INFORME DE CONTROL ESPECÍFICO N° 013-2024-2- 1725-SCE

SERVICIO DE CONTROL ESPECIFICO A HECHOS CON
PRESUNTA IRREGULARIDAD A MUNICIPALIDAD
DISTRITAL DE CHORAS

""PROCESO DE EJECUCIÓN CONTRACTUAL
CREACIÓN DE LOS SERVICIOS DEPORTIVOS Y
RECREATIVOS DE LA LOCALIDAD DE CHORAS DEL
DISTRITO DE CHORAS, PROVINCIA DE YAROWILCA,
DEPARTAMENTO DE HUÁNUCO""

HUANUCO - PERÚ
28 DE MAYO DE 2024

Altura del muro de concreto armado medido en campo.

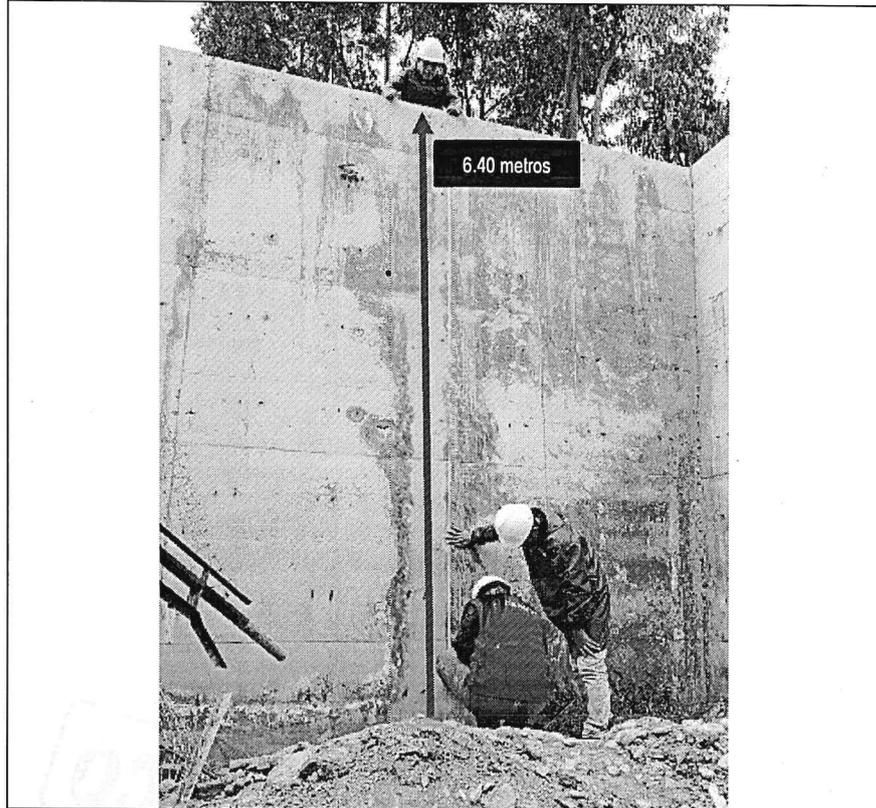
Imagen n.º 63: Se evidenció que a 6.40 metros de altura, no se encontró la zapata del muro de concreto armado de acuerdo al expediente adicional con deductivo vinculante n.º 1.

Imagen n.º 64
Altura del muro de concreto armado medido en campo.

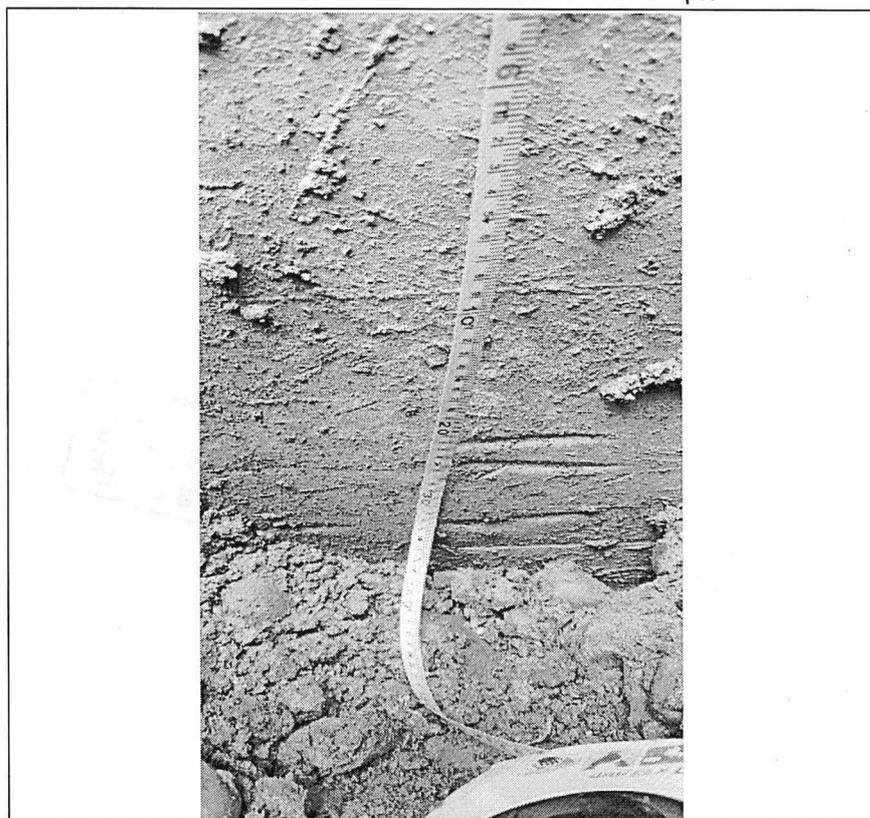
Imagen n.º 64: Se evidenció que a 6.40 metros de altura, no se encontró la zapata del muro de concreto armado de acuerdo al expediente adicional con deductivo vinculante n.º 1. El muro fue diseñado para una altura de tan solo 6 metros más 40 centímetros de relleno de desplante, a partir de 6.40 metros se debería encontrar la zapata del muro; sin embargo, no se evidenció ninguna zapata.

Imagen n.º 66
Muro de concreto armado 1

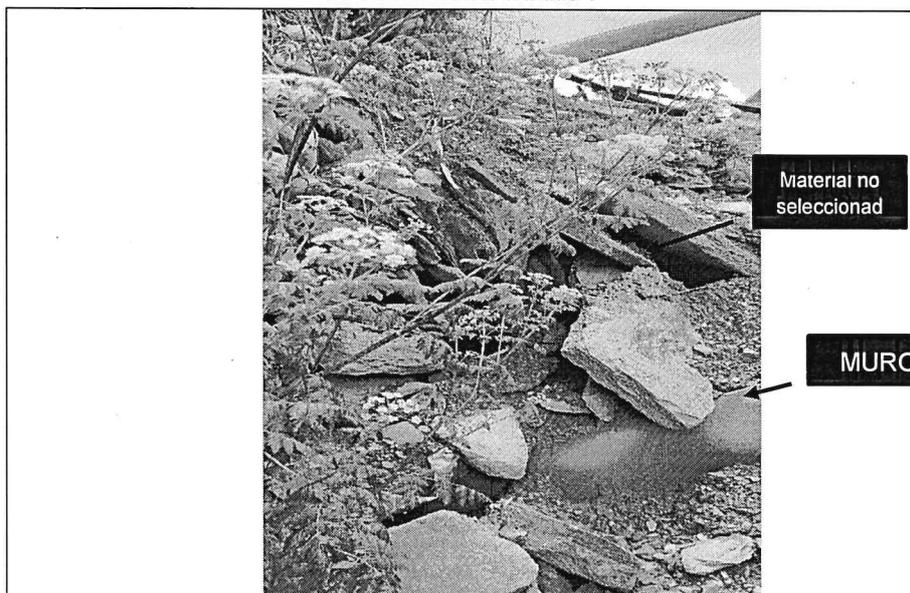
Imagen n.º 66: Detrás del muro de concreto armado 1, se evidencia la presencia de material suelto con rocas esquistas de gran tamaño, lo que cual hace advertir que no rellenaron ni compactaron con equipo liviano ni material seleccionado.

Imagen n.º 67
Muro de contención

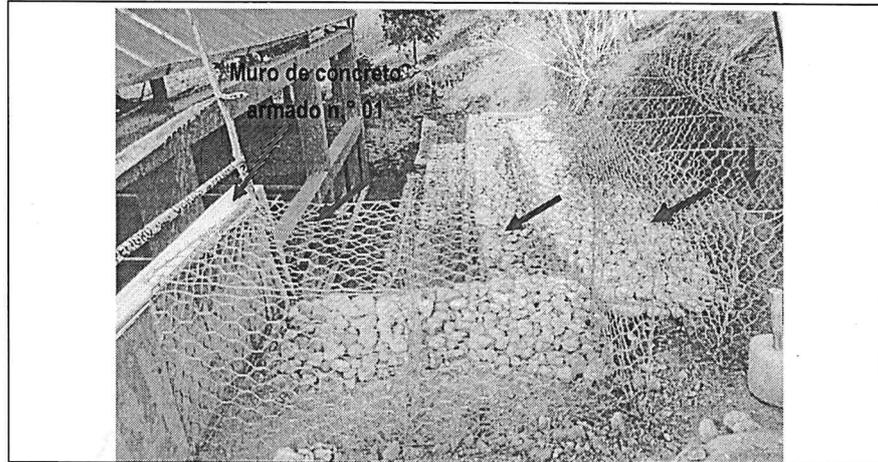
Imagen n.º 67: Se verifica que detrás del muro de concreto armado n.º 1, se colocó 2 cajas de gavión, ocasionando mayor carga al muro de contención.

Imagen n.º 68
Gavión del muro de concreto armado 1

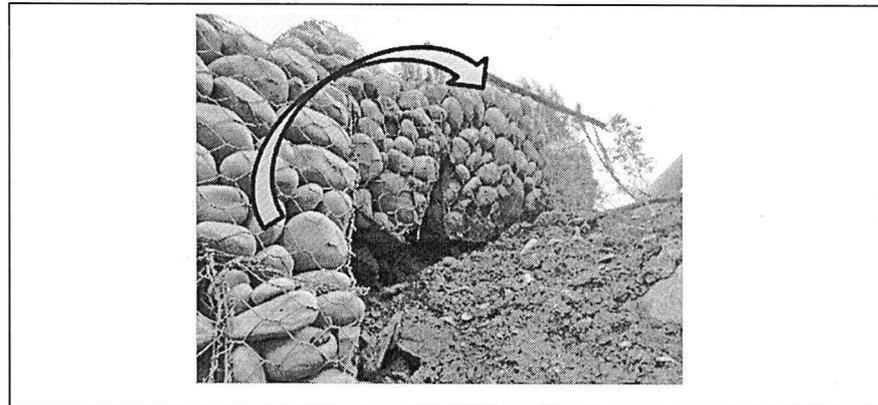
Imagen n.º 68: En la siguiente imagen, se puede apreciar que el muro de concreto armado 1 ha colapsado, también se evidencia que las cajas de gaviones se encuentran encima del muro de concreto armado 1 colapsado, lo cual se advierte que, el contratista en lugar de rellenar y compactar con equipo liviano el material que se colocaría detrás de los muros de concreto armado, colocó las cajas de gaviones; lo que generó más peso del muro de concreto armado 1, sumado a ello no seleccionaron el material a compactar puesto que se evidenció material no seleccionado, lo cual fue uno de los causantes para el colapso de los muros de concreto 1, 2 y 3.

Imágenes n.º 72, 73, 74, 75, 76, 77, 78, 79, 80, 81, 82, 83, 84, 85 y 86
Paños de muro de concreto armado

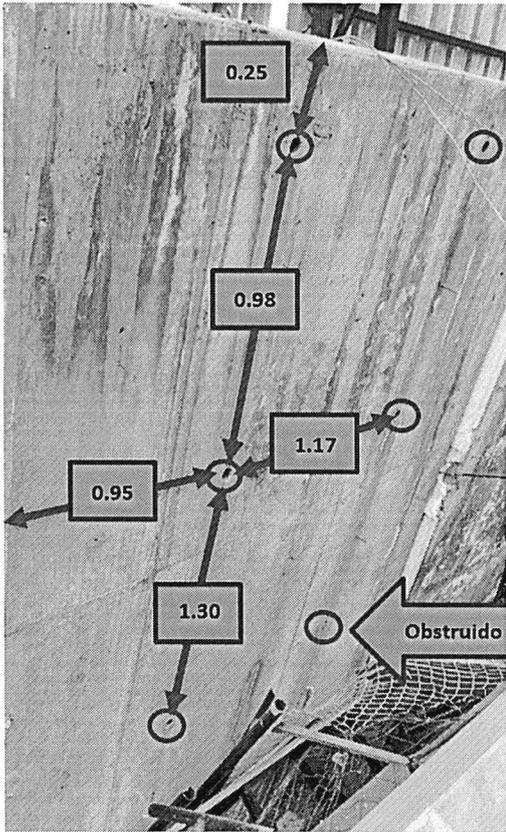
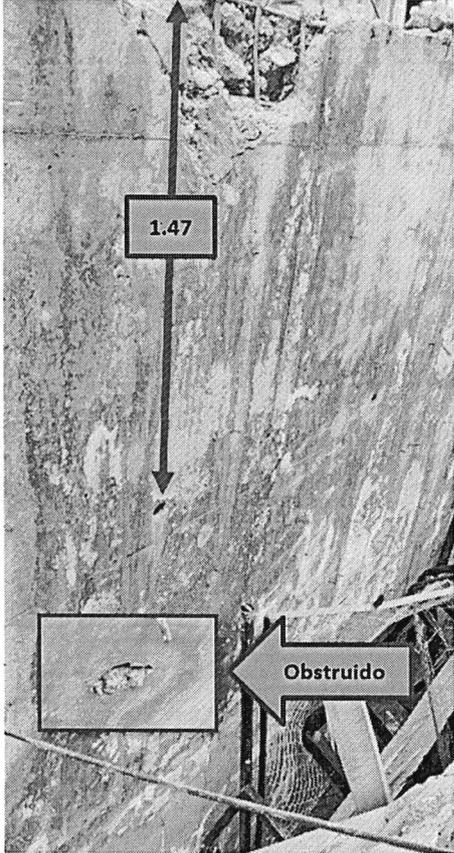
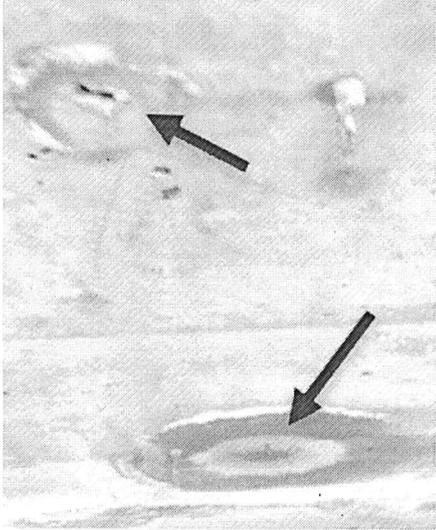
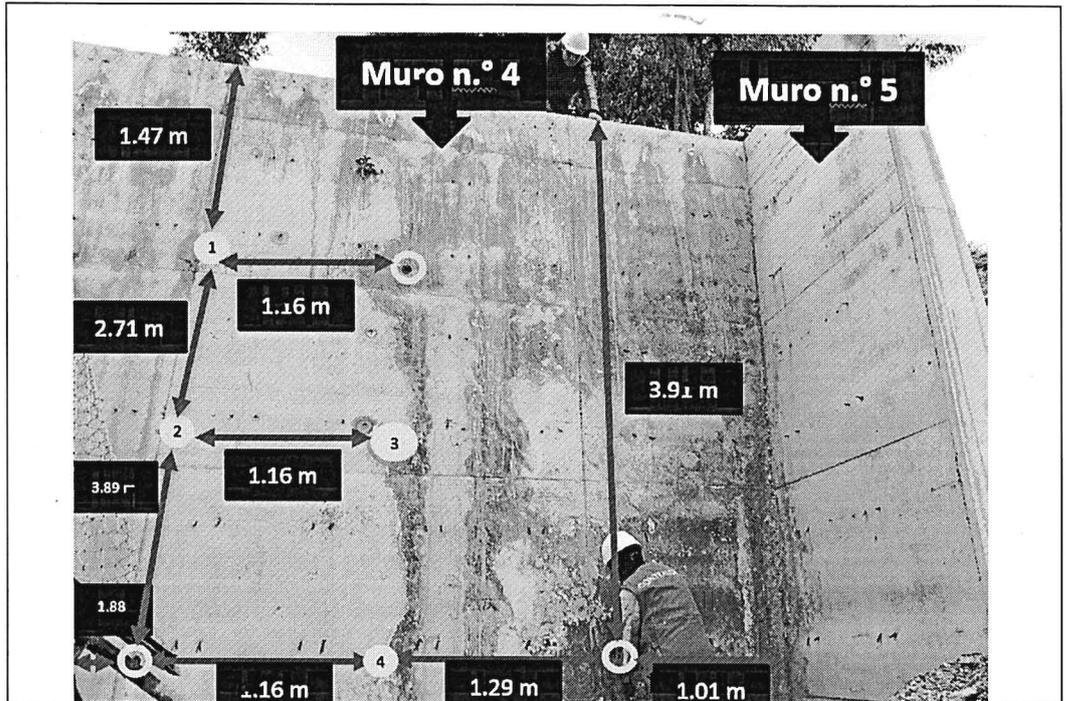
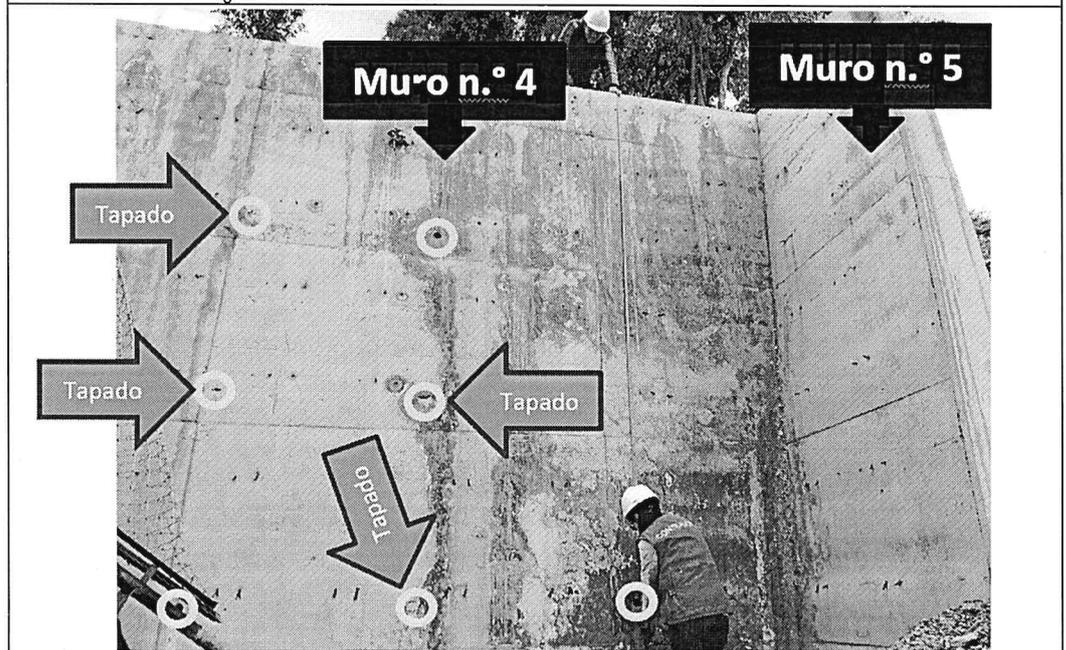
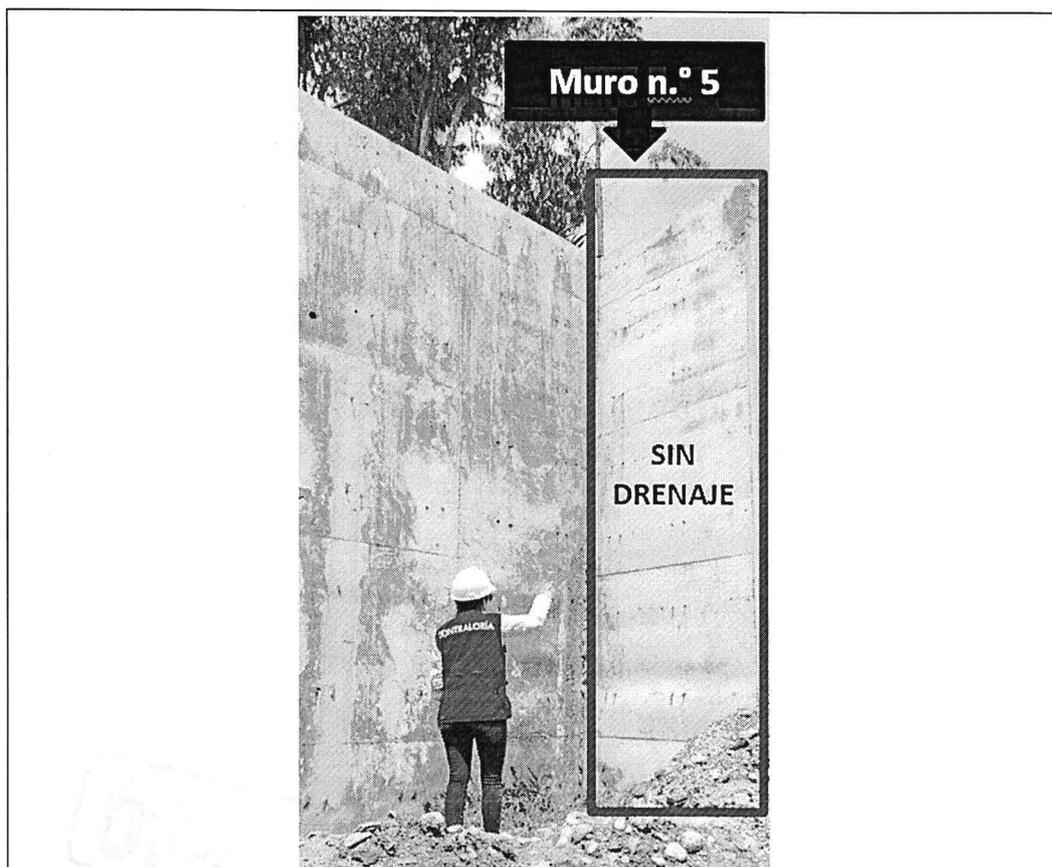
<p style="font-size: small; margin-top: 5px;">Imagen n.º 72: Se evidenció que el muro de concreto armado 1, cuenta con 6 tuberías de drenaje y de los cuales 1 se encuentra obstruido con mezcla de concreto.</p>	 <p style="font-size: small; margin-top: 5px;">Imagen n.º 73: Se evidencia que el muro de concreto armado 2, cuenta con 4 tuberías de drenaje y de los cuales 1 se encuentra obstruido.</p>
---	--

Imagen n.º 74: Se evidencia que el muro de concreto armado 3, cuenta con 13 tuberías de drenaje y de los cuales 10 se encuentran obstruidos de mezcla de concreto, las cuales se muestra uno a uno en las siguientes imágenes.

Imagen n.º 75: Se evidencia que en el muro de concreto armado 3, las tuberías de drenaje se encuentran obstruidos con mezcla de concreto.

Imagen n.º 77: Se evidencia que en el muro de concreto armado 3, las tuberías de drenaje se encuentran obstruidos con mezcla de concreto.

Imagen n.º 78: Se evidencia que en el muro de concreto armado 3, las tuberías de drenaje se encuentran obstruidos con mezcla de concreto.

Imagen n.º 84: Se evidencia que las tuberías 1, 2, 3 y 4 se encuentran tapados con mezcla de concreto, distanciados como se muestra en dicha imagen.

Imagen n.º 85: En el muro de concreto armado n.º 4, se visualiza la ejecución de 7 tubería pvc de 2", de los cuales 4 tuberías pvc de 2" están tapados con mezcla de concreto y las otras 3 tuberías de pvc de 2" ninguno se encuentra en funcionamiento (no hay material de drenaje); dificultando un adecuado drenaje y generando mayores presiones hidrostáticas.

Imagen n.º 86: Se evidencia que el muro de concreto n.º 5, no cuenta con tubería PVC-SAL de 2" de acuerdo al análisis de costos unitarios 02.03.02.01 Concreto en muro pantalla $f'c=210\text{kg/cm}^2$.

Imágenes n.º 87 y 88
Plano MC-C4 Muro pantalla

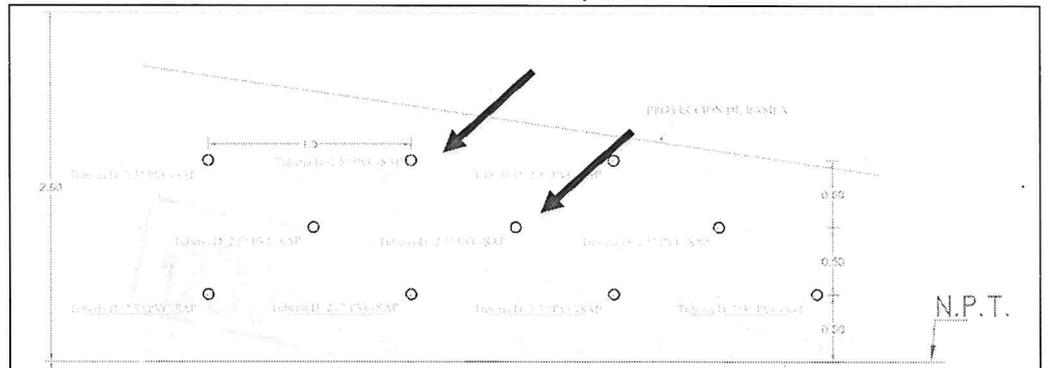
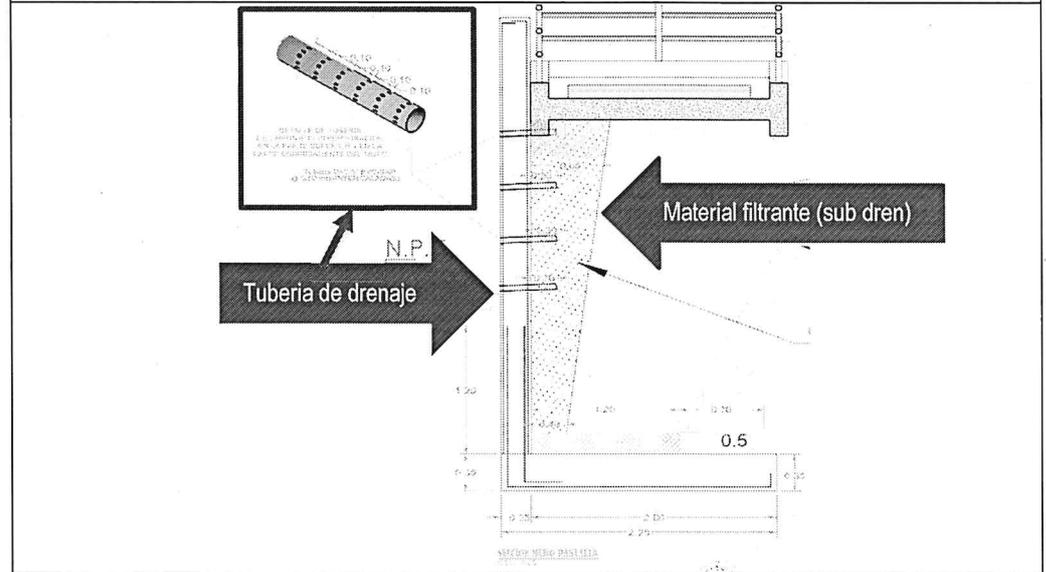
De acuerdo al plano MC-C4 muro pantalla, perteneciente al expediente técnico contractual (Apéndice n.º 13), los paños de los muros de contención cuentan con detalle de drenaje; donde se indica la distribución de las tuberías de drenaje y el detalle del sub dren, como se muestra en las siguientes imágenes:

Imagen n.º 87: En el plano MC-C4, se evidencia la distribución de las tuberías de drenaje (círculos en azul), distribuidos cada 1.5 metros horizontalmente, 0.5 metros verticalmente.

Imagen n.º 88: Detalles de la tubería de drenaje y los detalles del material filtrante.

Imagen n.° 89
Elevación lateral - muro de contención

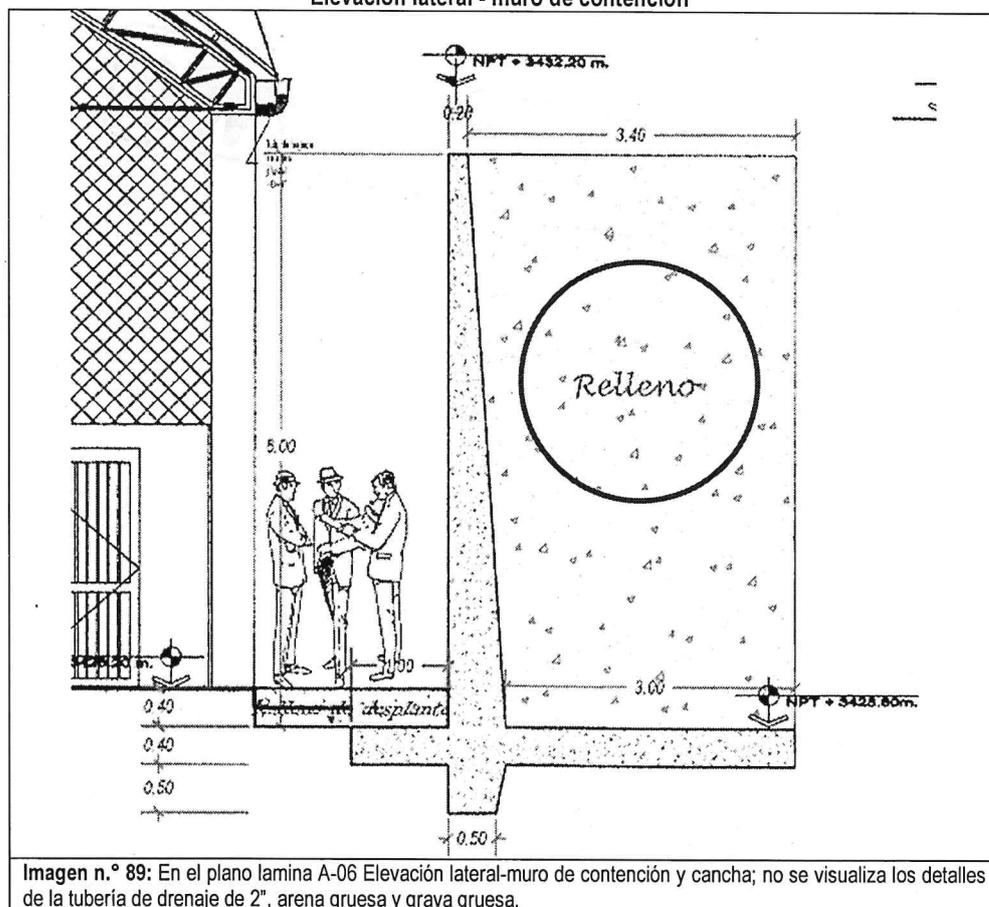
Asimismo, en el análisis de costos unitarios para la partida 02.04.01.01 sub dren en pantalla de muro del expediente del adicional deductivo vinculante n.° 01, (Apéndice n.° 18), contempla la colocación de tuberías de drenaje de 2", arena gruesa y grava gruesa para drenaje para una longitud de 22.50 metros de muro de concreto armado; sin embargo, al revisar el plano lámina A-06 (elevación lateral - muro de contención y cancha) (Apéndice n.° 18) no precisa la ubicación de la tubería de drenaje de 2", arena gruesa y grava gruesa, tal como se aprecia en la siguiente imagen:
